女川原子力発電所 2 号炉審査資料	
資料番号	02DS-4-2(改 5)
提出年月日	2024 年 2 月 2 日

女川原子力発電所 2 号炉
設置許可基準規則等への適合性について
(固体廃棄物処理系固化装置の固化材変更等)
< 補足説明資料 >

2024 年 2 月
東北電力株式会社

第3-1図 固体廃棄物処理系系統概要図

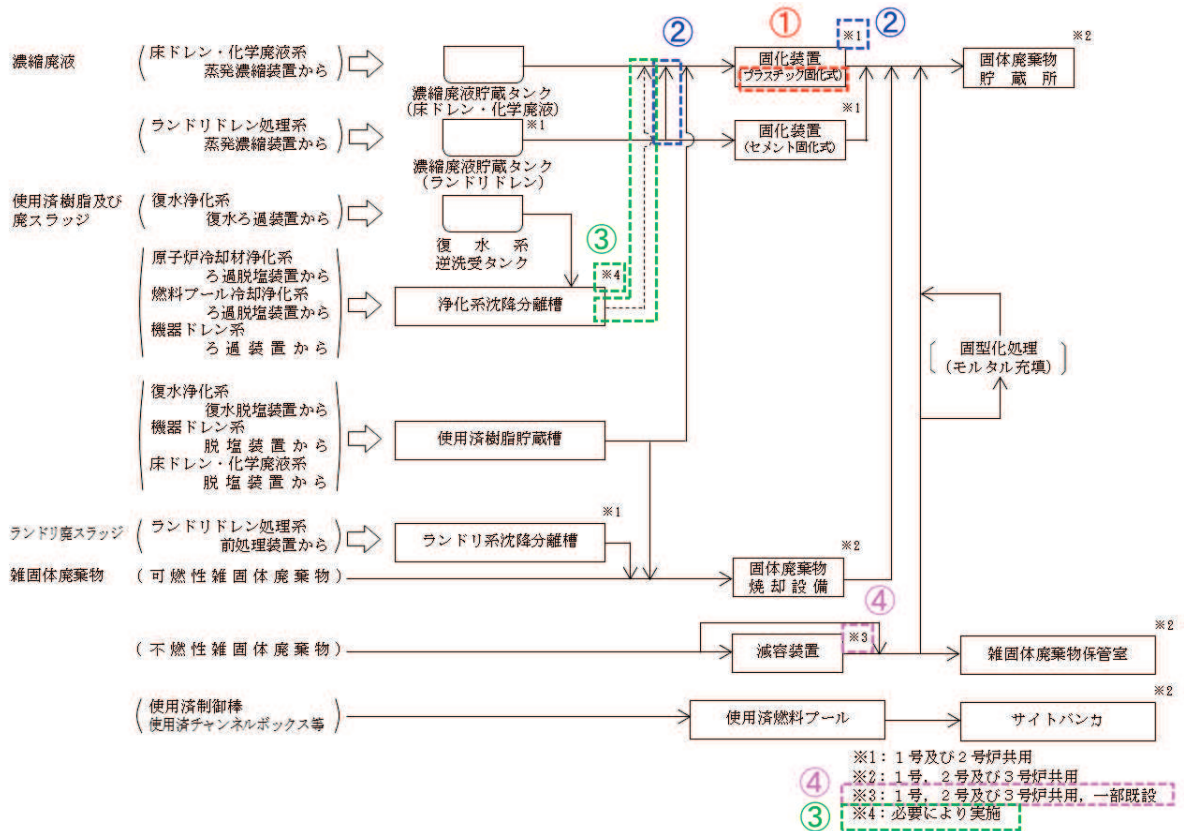
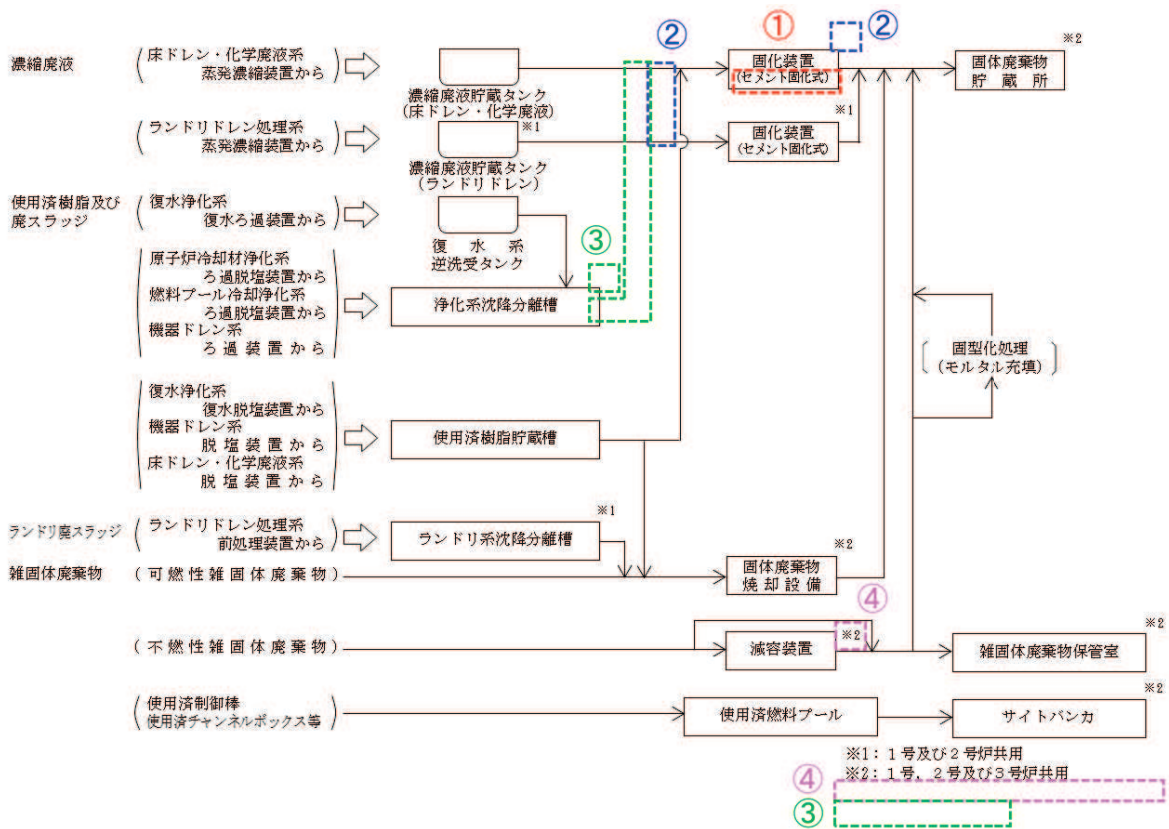
既設置変更許可の本文及び添付書類八に記載しているプラスチック固化式固化装置の固化材を「プラスチック」から「セメント」に変更するとともに、1号炉との共用を取り止める。

また、既設置変更許可では、使用済粉末樹脂等についても固化材（プラスチック）と混合してドラム缶内に固化し貯蔵保管することを記載しているが、セメント固化式固化装置での固化処理は行わない方針としたため、今回の申請にあわせてこの記載を削除する。

【変更理由】 ①固化材変更 ②共用取り止め ③固化処理の取り止め ④記載の適正化

第4-2図 変更前後の機器配置イメージ (1/2)

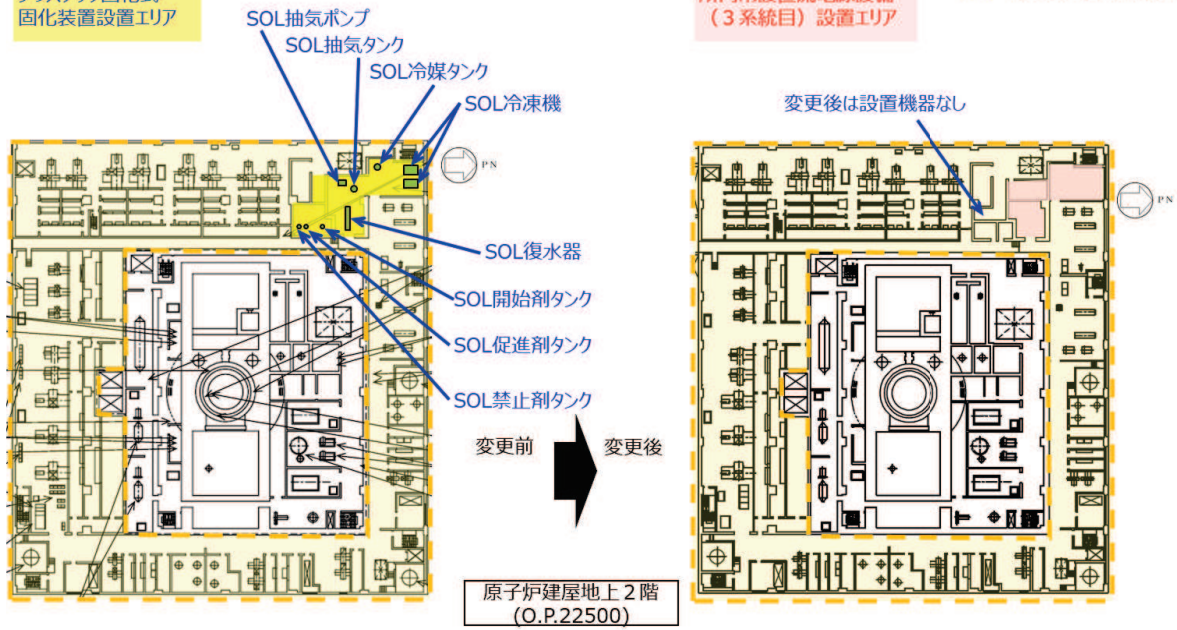
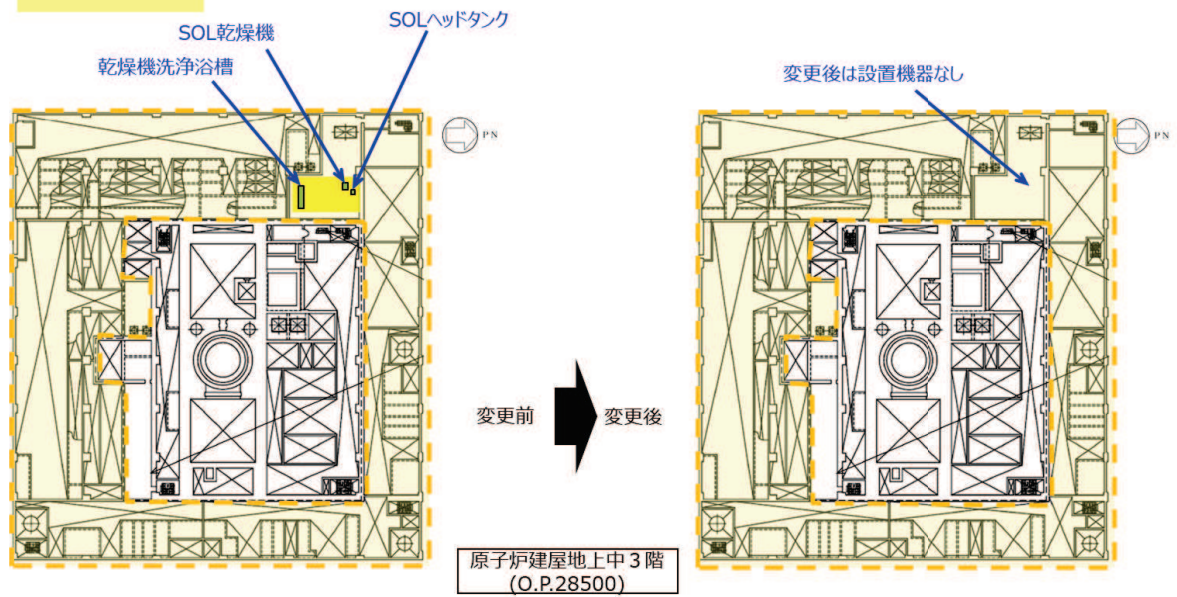
濃縮廃液及び使用済樹脂を固化するために原子炉建屋付属棟に設置した固化装置の固化材を「プラスチック」から「セメント」に変更することに伴い、固化装置のうちプラスチック固化に関する機器等を撤去し、セメント固化専用の機器等を追設する。

プラスチック固化式
固化装置設置エリア

所内常設直流電源設備
(3系統目) 設置エリア

プラスチック固化式
固化装置設置エリア

第 4-3 図 セメント固化式固化装置概略系統図

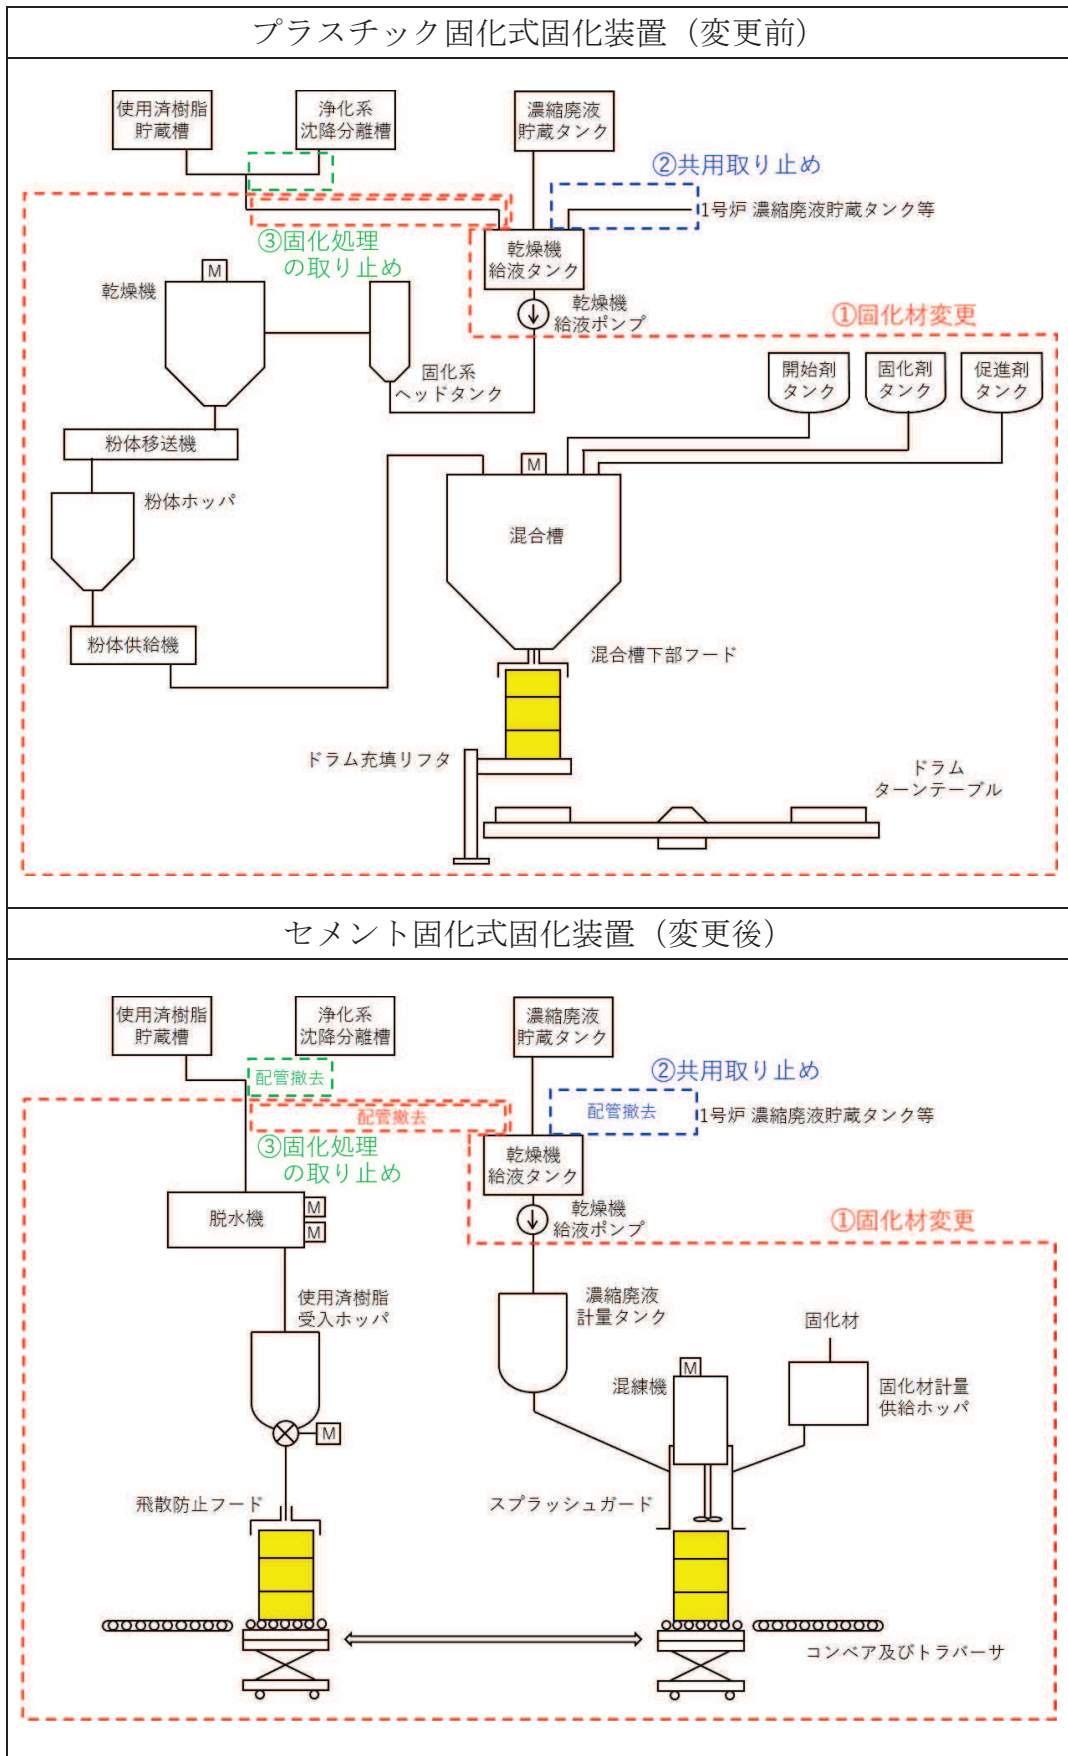
本変更によるプラスチック固化式固化装置等の撤去箇所を第4-3図に示す。

本変更により撤去するプラスチック固化式固化装置及び移送配管については、これまで放射性廃棄物の処理・移送実績がないため、原子炉施設保安規定に基づき「放射性廃棄物でない廃棄物」と判断できるものは産業廃棄物として処分し放射性廃棄物の低減を図る。

図 女川 1 号及び 2 号炉における固体廃棄物処理フロー

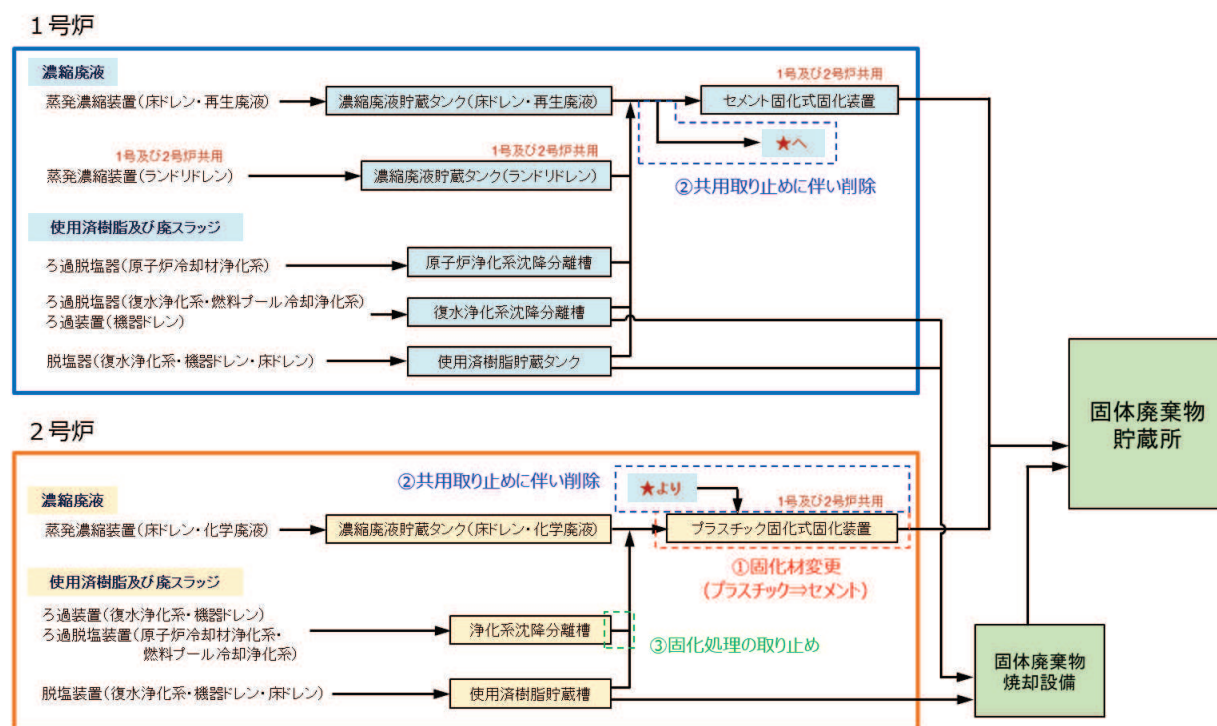
1 号炉の濃縮廃液^{※1}、使用済樹脂及び廃スラッジ（以下「1 号炉濃縮廃液等」という。）については、セメント固化式固化装置（1 号及び 2 号炉共用）で固化処理できるほか、プラスチック固化式固化装置でも固化処理できる設計としている（下図参照）。

本変更において、プラスチック固化式固化装置の 1 号炉との共用を取り止めることから、1 号炉濃縮廃液等はセメント固化式固化装置（1 号及び 2 号炉共用）のみで固化処理できることを確認する。

図1 セメント固化式固化装置における散逸防止対策（イメージ図）

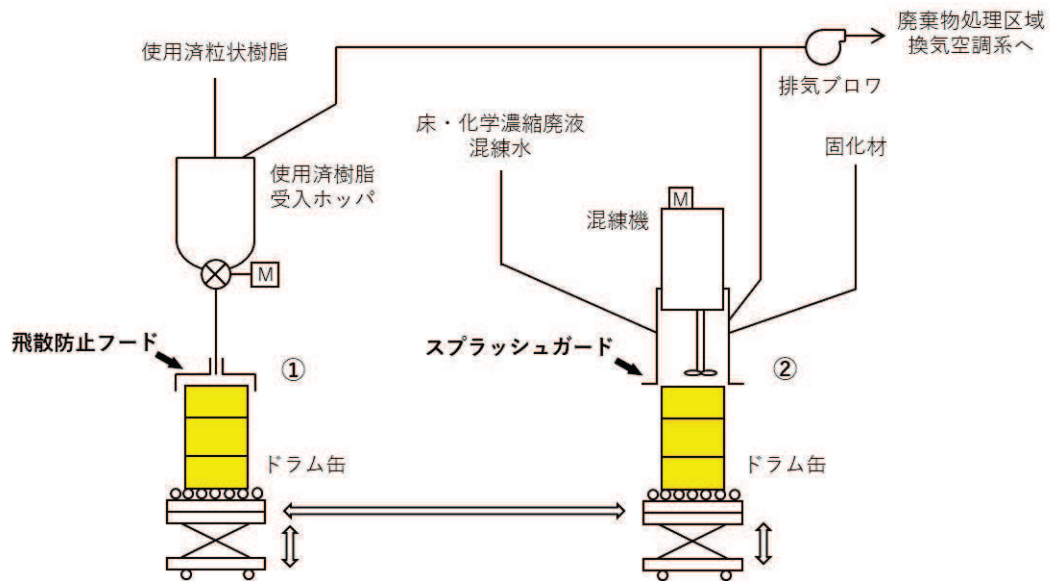
本変更後のセメント固化式固化装置による放射性廃棄物の処理工程において、放射性物質の散逸防止を考慮する必要がある工程としては以下の 2 箇所があり、これらの工程に対する散逸防止対策として、飛散防止フード及びスプラッシュガードを設置する。

また、混練機からドラム缶へ床・化学濃縮廃液、固化材及び混練水を投入し混練する際（②）には、ドラム缶を上昇させスプラッシュガードと接続するとともに、スプラッシュガードは廃棄物処理区域換気空調系に接続し、ドラム缶内を排気することにより、ドラム缶内からの放射性物質の散逸を防止する設計とする。

図2 プラスチック固化式固化装置における散逸防止対策（イメージ図）

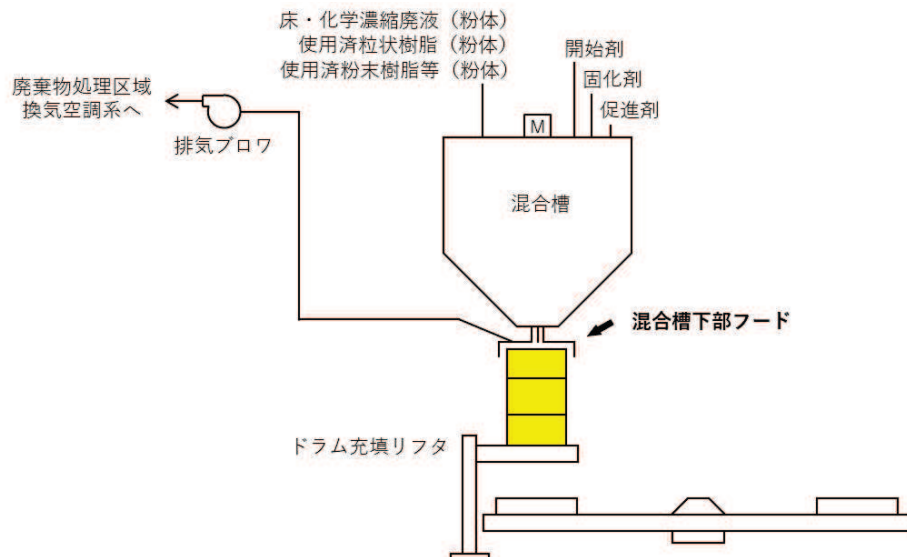
本変更前のプラスチック固化式固化装置による放射性廃棄物の処理工程において、放射性物質の散逸防止を考慮する必要がある工程としては混合槽からドラム缶へ混練物を投入する工程があり、本工程に対する散逸防止対策として、混合槽下部フードを設置している。

混合槽からドラム缶へ混練物を投入する際には、ドラム缶を上昇させ混合槽下部フードと接続するとともに、混合槽下部フードは廃棄物処理区域換気空調系に接続し、ドラム缶内を排気することにより、ドラム缶内からの放射性物質の散逸を防止する設計としている。
